NEUSTADT
AM RÜBENBERGE

OR Mariensee am 19.10.2017

Telefonische Bitte des Ortsbürgermeisters im Nachgang der OR-Sitzung um fachliche Stellungnahme des Fachdienstes Stadtgrün zum Antrag auf Anlage einer Boulebahn hinter dem Dorfgemeinschaftshaus in Wulfelade.

Baustandard Bouleplatz

Abbildung möglicher Aufbau (Variante gelegentlich befahrbar mit leichten Verkehr)
(Quelle: Österreichischer Petanque Verband)

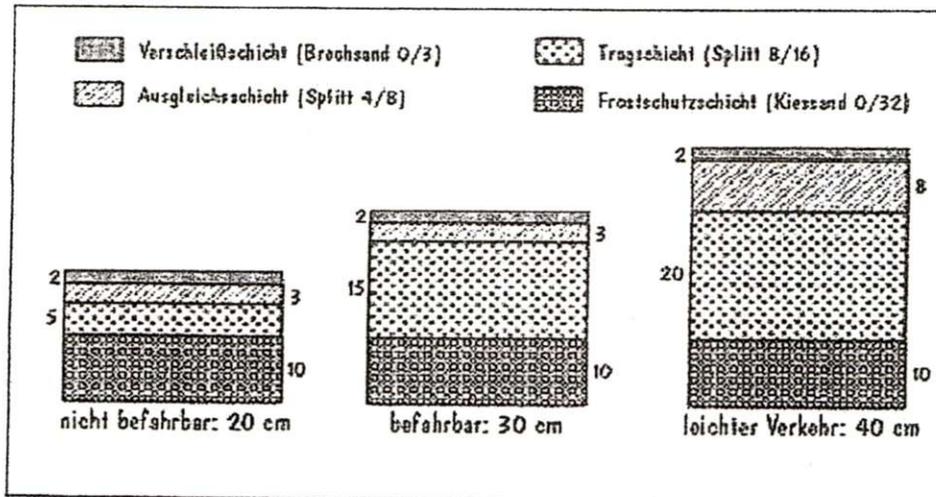
Demnach ist eine Bahn mit einem Mindestmaß von 12,5m (Länge) x 3m (Breite) für Training und gelegentliches Spiel ausreichend. Die internationale Norm für eine Bahn beträgt im übrigen 4 x 15 m. Die Bahn sollte ein Gefälle zum Abfließen von Wasser zwischen 1-5% besitzen und eine seitliche Begrenzung besitzen. Der unsererseits geforderte fachgerechte Aufbau ist dem beigefügten Leistungsverzeichnis mit Abbildung zu entnehmen.

Maße: Die internationale Norm für eine Bahn beträgt: 4m x 15m.
Für Training und gelegentliches Spiel reichen Bahn mit einem Mindestmaß von 12,5m x 3m aus.
Das Gefälle zum Abrinnen von Wasser sollte mind. 1% und nicht mehr als 5% betragen.
Weiter ist ein Begrenzung der Boulefläche notwendig und sinnvoll.

Bei häufiger/regelmäßiger Befahrbarkeit mit leichten Verkehr ist die Tragschicht auf 20cm zu verstärken
